Prot.73/2024/UT/CA del 17/04/2024

**Oggetto:** [ID\_VIP: 10516] “Istanza per il rilascio del provvedimento di VIA nell'ambito del provvedimento unico in materia ambientale ai sensi dell'art.27 del D.Lgs. 152/2006, relativa al Progetto di un impianto agro-fotovoltaico, di potenza pari a 43,44 MW e delle relative opere di connessione alla RTN, da realizzarsi in località "Pozzilli", nei comuni di Apricena (FG), Poggio Imperiale (FG), Lesina (FG), San Paolo di Civitate (FG) e Serracapriola (FG).

**Presentazione di Osservazioni al progetto.**

Figura 1 Inquadramento su Ortofoto delle aree occupate dall'Agrivoltaico E-Way

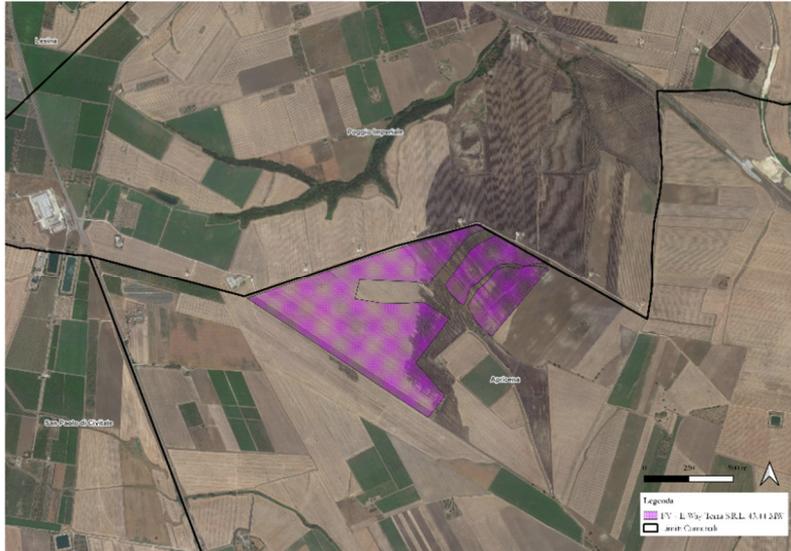
vii. L'Agrivoltaico E-Way ricade nei terreni censiti al catasto terreni del comune di Apricena al foglio 14 e particelle 1 – 3 – 4 - 18 – 65 - 66 – 134 – 150 – 169 – 235 – 236 - 282 e identificati planimetricamente nella figura sotto riportata.

Figura 3 Inquadramento catastale Eolico AREN Green e Agrivoltaico E-Way

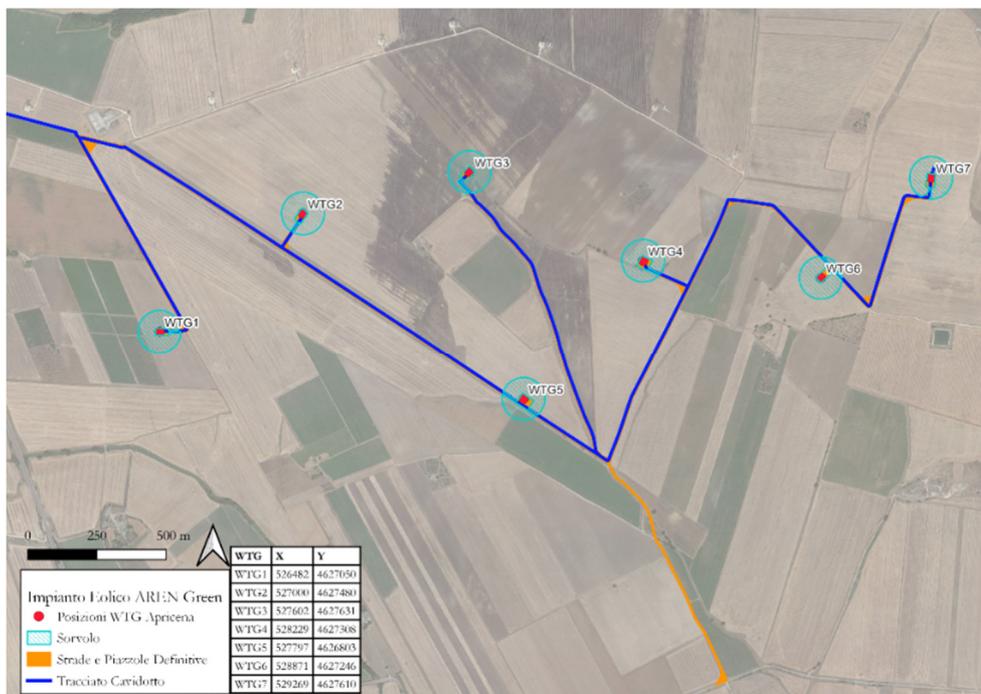
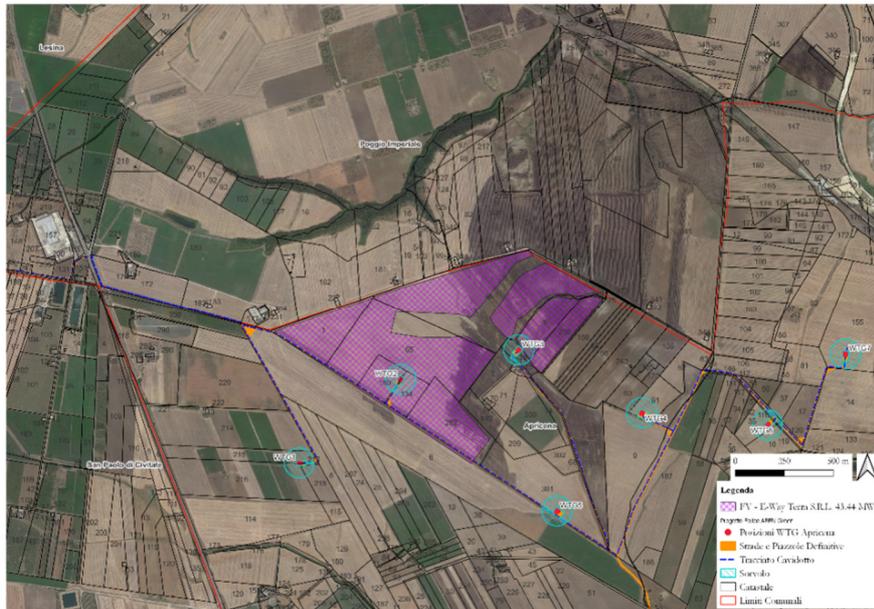
viii. L'Agrivoltaico E-Way (ID\_VIP 10516) si sviluppa in un'area prossima e in parte interferente con quella dell'Eolico AREN Green. In particolare, dagli elaborati pubblicati sul portale MASE, si evince che il progetto agro voltaico presentato dalla Società E-Way interferisce con le strade, piazzole e tracciato di cavidotto delle WTG 2 e 3 dell'Eolico AREN Green; inoltre, si evidenzia un'interferenza marcata con il loro sorvolo.

Figura 4 Inquadramento dettagli di interferenza

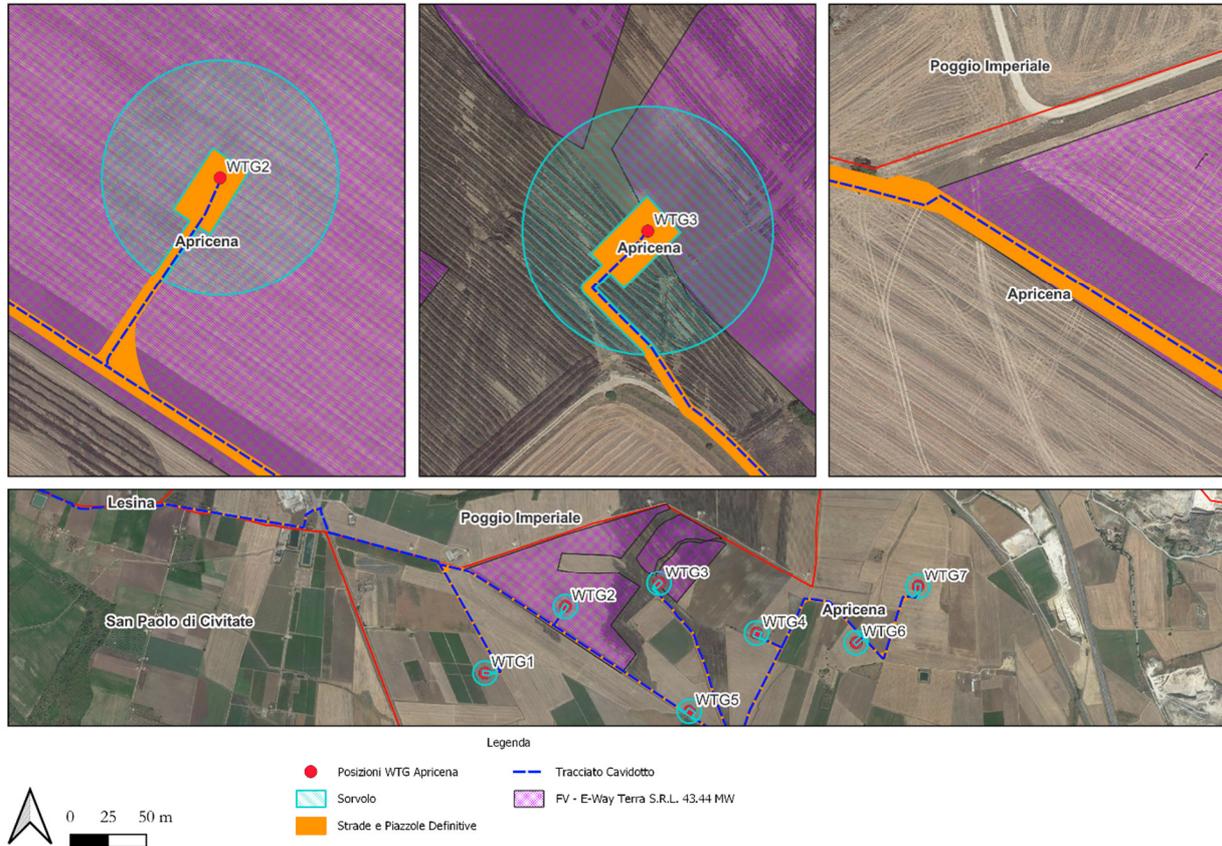
- In primo luogo, l'Istanza AREN è stata presentata in tempi largamente precedenti alla presentazione del progetto Agrivoltaico E-Way. Pertanto, l'Eolico AREN Green deve ritenersi prioritario in termini di Valutazione di Impatto Ambientale. Altresì l'Agrivoltaico E-Way non ha preso in considerazione nella propria valutazione degli impatti cumulativi il progetto eolico AREN Green precedentemente presentato.
- Dal punto di vista planimetrico l'Agrivoltaico E-Way interferisce notevolmente con l'impianto della Scrivente. L'interferenza si genera per porzioni di: strade di accesso, piazzole sia definitive che temporanee, fasce di cavidotto e con il sorvolo degli aerogeneratori WTG 2 e 3.

Risulta evidente come il progetto presentato dalla società E-Way risulti non compatibile con l'Eolico AREN Green. Si riportano di seguito taluni estratti cartografici che rappresentano la situazione attuale.

a codesto spettabile ente, che la Commissione Tecnica tenga in doveroso conto l'Eolico AREN Green che la Scrivente ha presentato in Provincia di Foggia in data antecedente all'Agrivoltaico E-Way e che, vista la sovrapposizione planimetrica generatasi tra gli impianti, solleciti la società E-Way a tenere in considerazione l'Eolico AREN Green e a provvedere a rimuovere o collocare in maniera differente l'impianto Agrivoltaico E-Way.
